Fagnotat

Vår referanse: PLAN-2024/10434-73
Saksbehandler: Randi Karin Tveit
Dato: 10.06.2026

**Forslag til detaljregulering – offentlig ettersyn
Fana. Gnr. 88, bnr. 84 mfl., Nedre Nøttveit arealplan-ID 71540000**

Figur 4: Utsnitt fra 3D modell - sett fra nord.

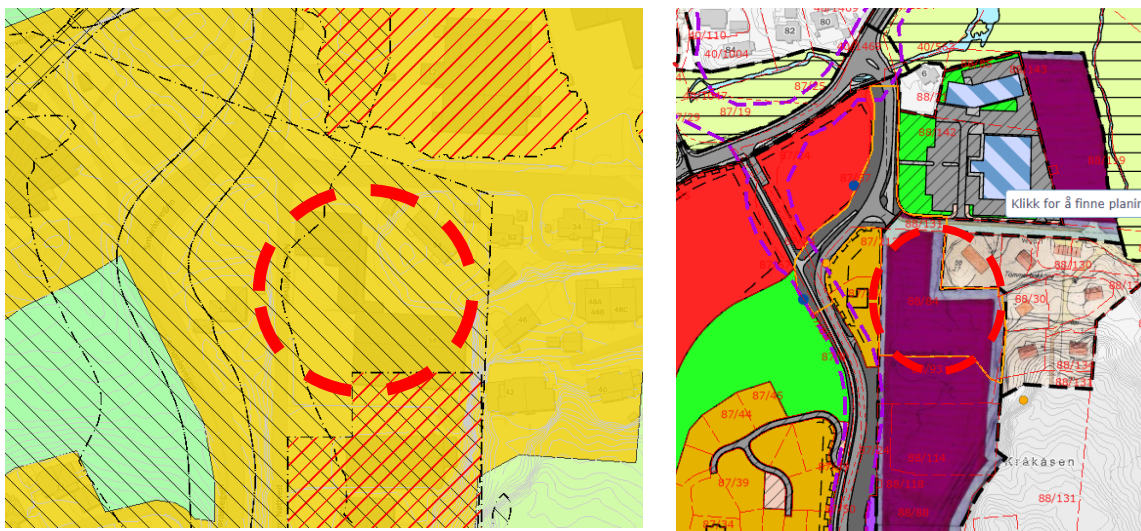
Planforslaget har en varierende byggehøyde på 3-5 etasjer, jf. figur 4. I første etasje av bygg BB1 er det planlagt parkeringsanlegg. Mot skråningen i øst og naboeiendom gnr./bnr. 88/30 er bebyggelsen nedtrappet for å sikre tilpassing til omgivelsene. Til varsel om oppstart og i løpet av prosessen har det kommet merknader fra naboer som er bekymret for økt innsyn, tap av utsikt, påvirkning av lys og sol/skyggeforhold og redusert bokvalitet. I planbeskrivelsen er konsekvenser for naboer beskrevet i kap. 4.16. Der går det frem at solforhold ved vårjevndøgn kl. 17.00 er vesentlig redusert for eiendom 88/27 og 88/30, jf. figur 5. Utsikten til flere av naboene blir også påvirket.

eksisterende boliger (jf. KPA §26.4.7). Vi anbefaler derfor at bebyggelsen reduseres med minimum en etasje der naboene blir påvirket. Videre vurderer PBE at bebyggelsen høydemessig bør variere mer mellom de ulike volumene. Det er sikret noen nedtrappinger, og dette vurderer vi som positivt. PBE ber forslagsstiller jobbe videre med å sikre mer variasjon til sluttbehandling, se våre kommentarer under tema *utforming og arkitektoniske kvaliteter*.

Figur 5: Utklipp av illustrasjon om solforhold s. 56 i planbeskrivelsen. Venstre illustrasjon viser eksisterende situasjon, høyre viser ny situasjon. Solforhold ved vårjevndøgn kl. 17.00.

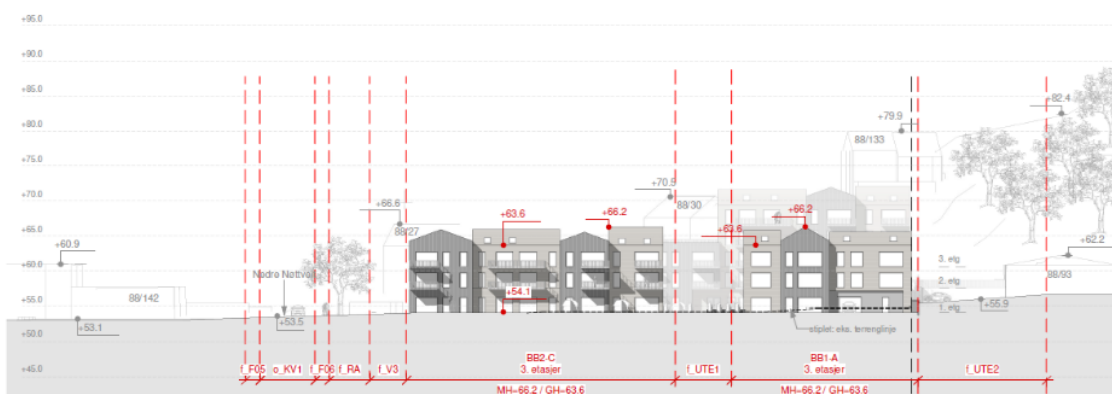
PBE vurderer at det må gjøres ytterligere justeringer i volum for å sikre bedre tilpassing til omgivelsene. Byggene fremstår for dominerende mot nabobebyggelsen i øst og sol- og skyggeanalyser viser at solforhold på naboeiendommer blir vesentlig påvirket. Det er viktig ved fortetting at planforslaget bidrar til å etablere gode overganger fra ny bebyggelse til eksisterende nabobebyggelse. I ytre fortettingssone skal byggehøyde tilpasses til omgivelser og terreng. Ny bebyggelse bør ikke gi vesentlig reduksjon av sol- og utsiktsforhold for

Figur 6: Utklipp av fasade oppriss mot vest

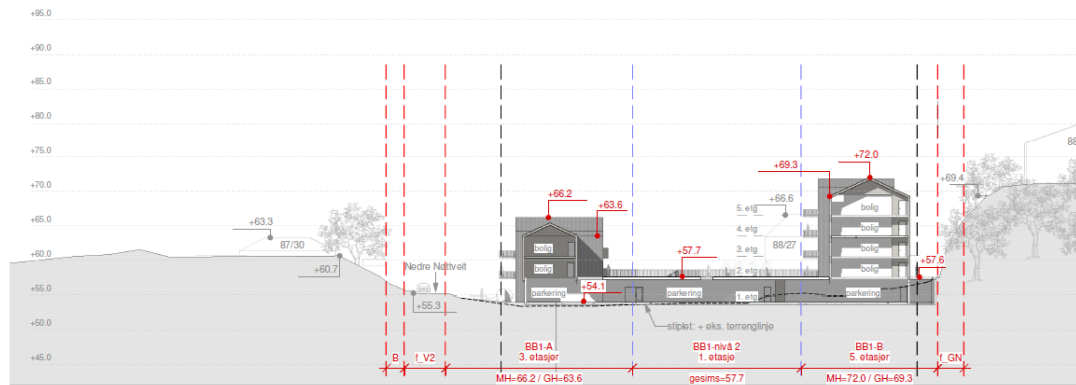
I innsendt materiale er det vist variasjon av møneretning (90 grader) og sprang i fasaden, se figur 4 og 6. PBE vurderer at dette gir et rotete inntrykk. Vi anbefaler at formene forenkles, og at variasjon av bygningskroppen sikres med en avtrapping av byggehøyden. Dette gjelder for BB1-A, BB1-B og BB2-C. Vi vurderer at variasjonen av møneretning med lik byggehøyde ikke fungerer og det må arbeides videre med det arkitektoniske grepet.

Figur 7: Utklipp av terrengsnitt sør som viser parkeringsanlegg i byggets første etasje med uteoppholdsareal på dekke.

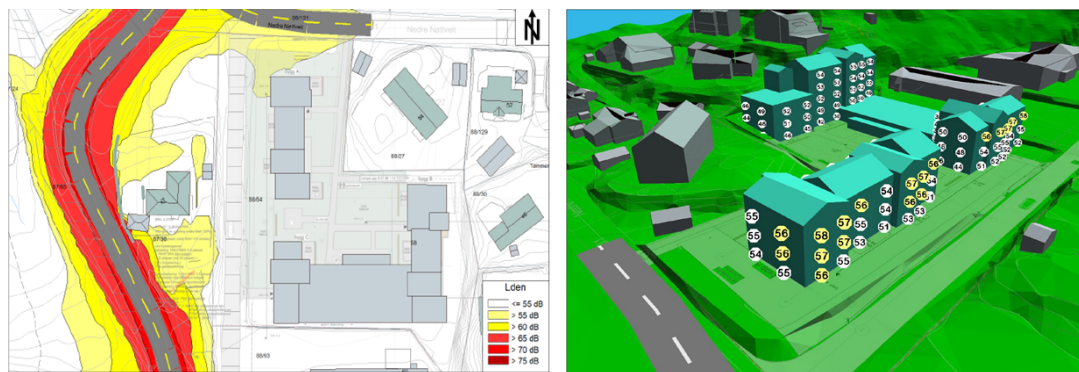
Mot naboeiendommen i sør (gnr. 88, bnr. 93) skal det etableres en grønn buffersone med minimum 1 meters bredde, som skal sikre vegetasjon og gi avstand til omgivelsene. Vi vurderer at det må arbeides videre med utformingen av buffersonen før sluttbehandling. Planmaterialet må illustrere og sikre en god overgang mellom eiendom 88/84 og 88/93. Videre må det sikres en minimumshøyde på vegetasjonen.

I bestemmelsene er det åpnet for at balkonger kan krage inntil 2,5 meter utover byggegrensen. Vi anbefaler at dette reduseres til 2.0 m. Vi vurderer at balkongene blir dominerende og privatiserende særlig der balkong vender inn mot felles uteoppholdsareal f_UTE1 og uteoppholdsareal på dekke over parkeringsanlegget. Det bør også vurderes om balkongene skal trekkes inn i bygningskroppen. Det anbefales videre at svalgangsløsning i bygg BB2-C mot f_UTE1 bearbejdes, hvor det sees på en løsning uten svalgang.

Figur 8: Til høyre: Støynivå på uteoppholdsareal fra veg. Til venstre: Oversikt over beregninger sett i 3D. Beregnet støynivå ved fasade fra veg, i størrelsen Lden [dB].

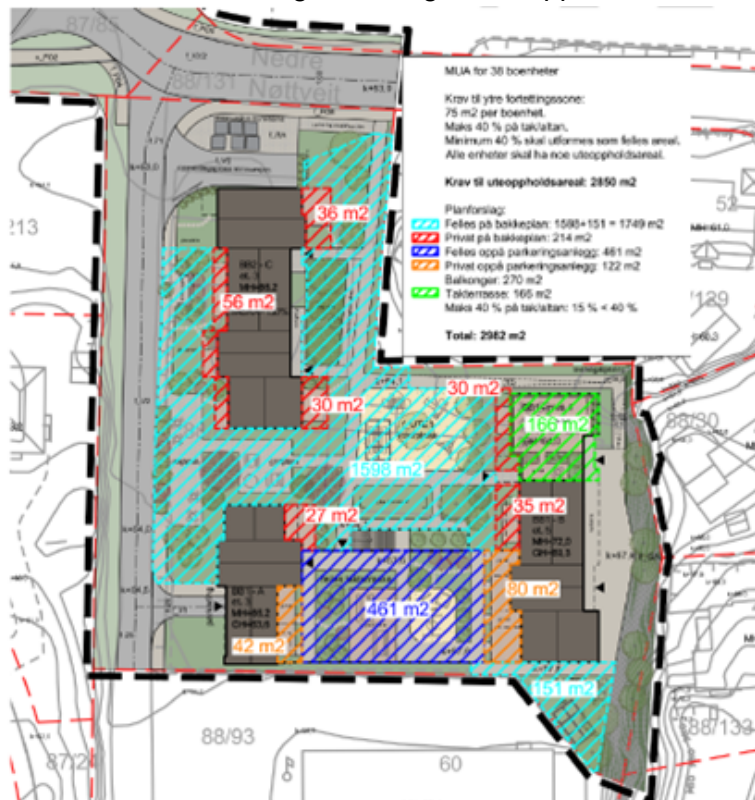
Planområdet er omfattet av gul sone for trafikkstøy. Det er utarbeidet støyrapport, datert 22.08.2025. Deler av fasaden mot privat veg Nedre Nøttveit har støynivå med høyeste verdi på 58 dB, jf. figur 8. Det medfører at balkonger/altaner mot vest i Bygg BB2-C og BB1-A vil få støynivå tilsvarende gul støysone. Bebyggelsen fungerer som støyskjerm, og store deler av tomten får tilfredsstillende støynivå på uteoppholdsareal på bakkeplan/takterrasser. I bestemmelsene er det sikret at alle boenheter skal ha minimum en fasade som vender mot stille side, hvor halvparten av oppholdsrom, herunder minst ett soverom, i hver boenhet skal ha støynivå under 55 dB utenfor et åpningsbart vindu. Minimum 50% av boenhetene skal ha privat uteoppholdsareal hvor støynivået ikke overstiger 55 dB.

Ved gjennomgang av støyrapporten og trafikk- og mobilitetsanalysen er det funnet avvik i trafikk tallene, årsgjennsnittstrafikk (ÅDT), som er brukt i rapportene. I trafikkanalysen er det brukt tall fra 2024 og støyrapporten bruker tall fra 2023. Dette utgjør en forskjell på 500 lavere ÅDT for Smøråsvegen og 340 lavere ÅDT for Apeltunvegen. Vi vurderer at det kan aksepteres at støyberegninger er basert på eldre trafikkgrunnlag med lavere beregnet ÅDT. Støynivå ligger i nedre grense av gul støysone, og det er sikret avbøtende tiltak i bestemmelsene i samsvar med støyrapporten. Vi vurderer at kunnskapsgrunnlaget er tilstrekkelig til at vi kan vurdere at støy er tilfredsstillende sikret i planforslaget.

Figur 14: Utklipp av innlevert klimanorm

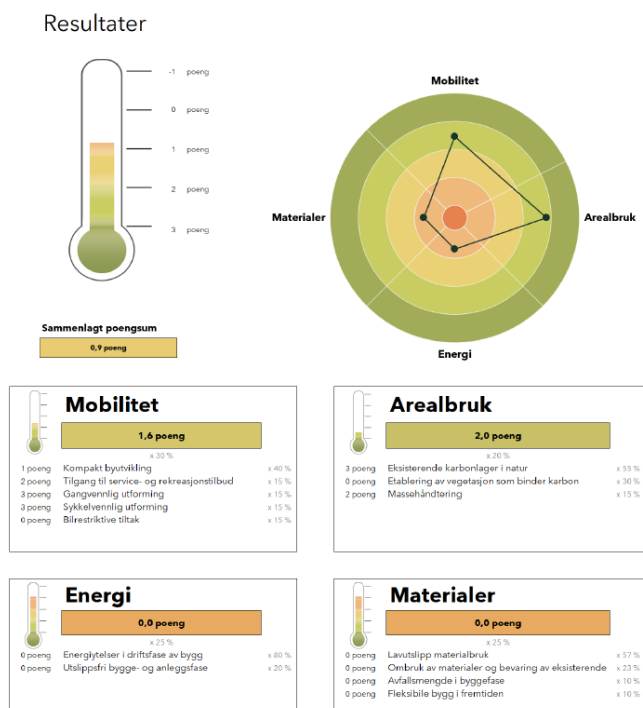
I klimanorm, som er en målestokk for klimaambisjonene til planforslaget, gir beregningene en poengsum på 0,9 poeng av totalt 3 poeng, se figur 14. Vi er positive til at ambisjonene ligger noe høyere enn minimumskravene i KPA, men vurderer at det kan jobbes videre med tiltak for å øke klimaambisjonene i prosjektet. Klimagassberegningene viser også at det bør arbeides aktivt med å redusere klimagassutslipp videre i prosjekterings- og byggefasen. Utslippene kan blant annet reduseres gjennom vurdering av materialmengder, bruk av lavutslippsmaterialer, økte energiambisjoner og vurdering av energiproduksjon.
